Lindås kommune, gnr. 24, bnr. 3. Førehandstilsegn med krav til å byggje ny avkjørsle.

Veg/stad: fv 397 hp 02 ved km 3,300/gnr. 24 bnr. 3 i Lindås kommune.

28.03.2014
Målestokk 1:1000
Statens vegvesen

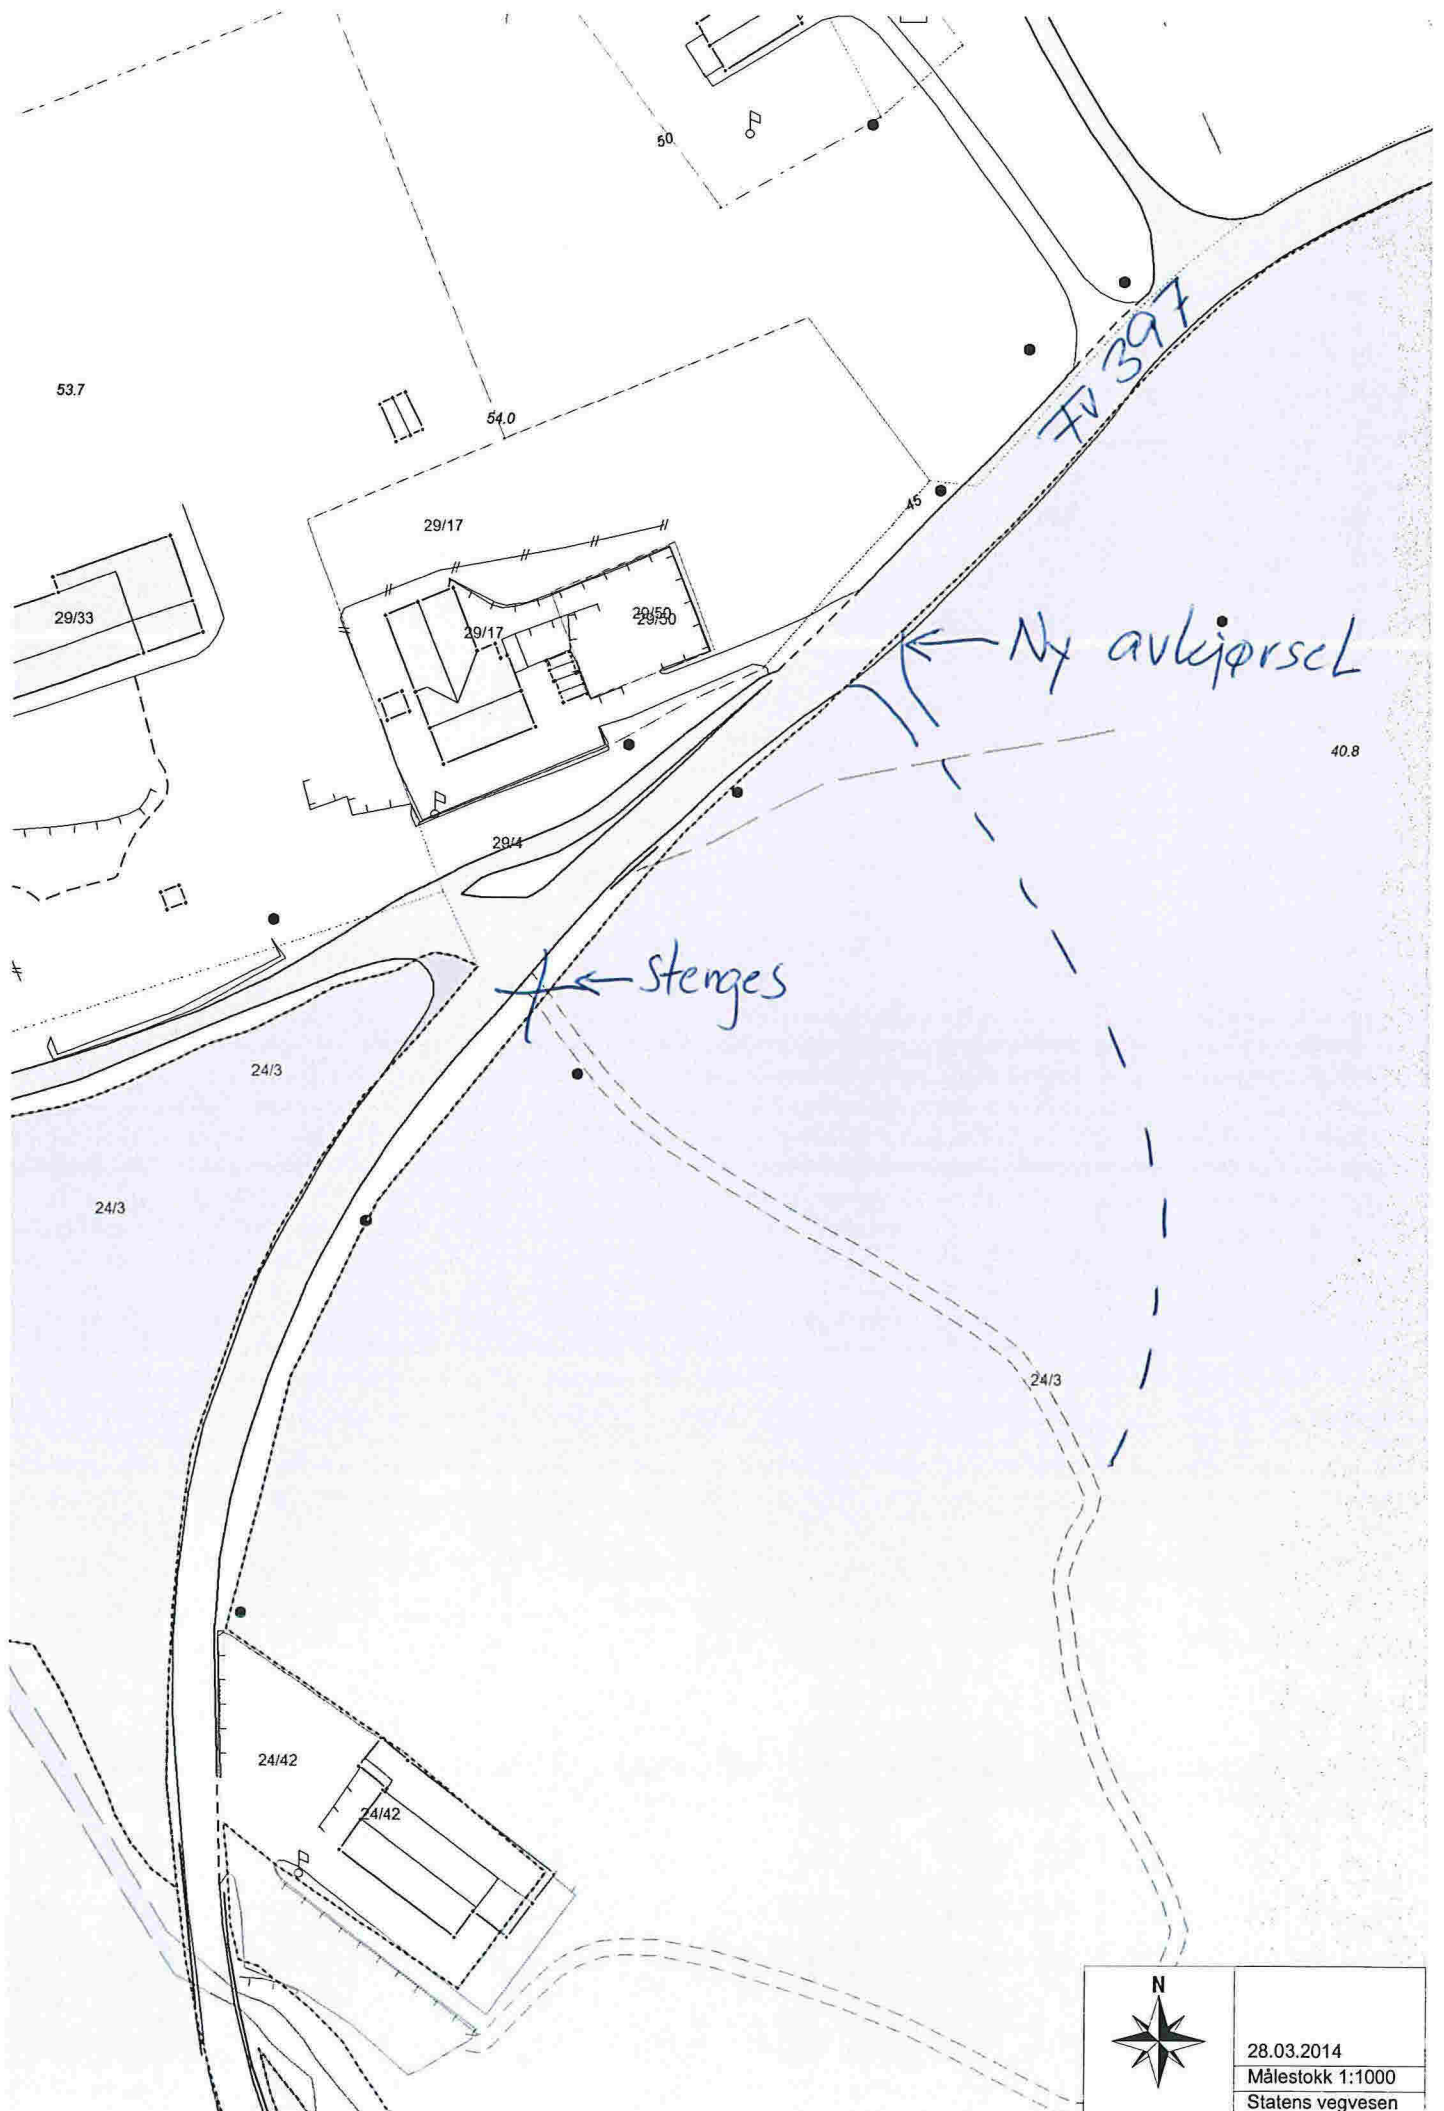
Stenges

Ny avkjørsel

Krav til svingradius for avkjørsla :

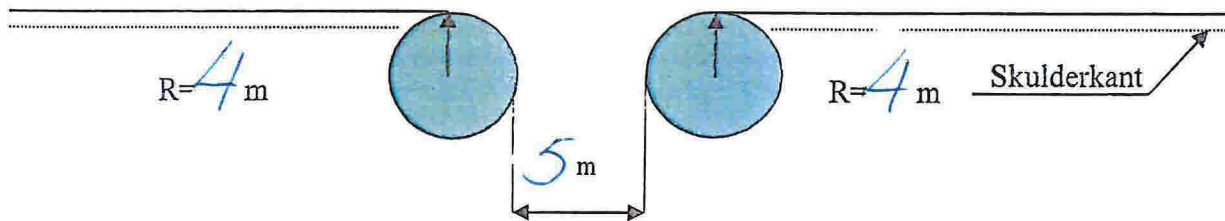
5. Svingradius skal vere 4 meter (diameter 8 meter).
6. Stigningskrava må haldast (sjå skisse). Vi vil her spesielt gjere merksam på at avkøyrsla skal ha fall frå hovudvegen med 5 cm på dei første 2 metrane.
7. Det må vere snu- og parkeringsplass på eigen grunn. Det er ikkje tillate å parkere i frisiktsonene.
8. Under avkøyrsla må det leggjast dreneringsrøyr med diameter minimum 300 mm og tilhøyrande kummar og køyresterk rist. Røyret for grøftevatn må vere langt nok, slik at sidearealet i avkøyrsla får eit fall på minimum 1:6.
9. Eksisterande avkøyrslle v/km 3,240 skal stengjast fysisk.
10. Før arbeid vert sett i gang på/ved offentleg veg, skal det utarbeidast ein arbeidsvarslingsplan. Denne planen skal godkjennast av Statens vegvesen. Han skal sendast til .
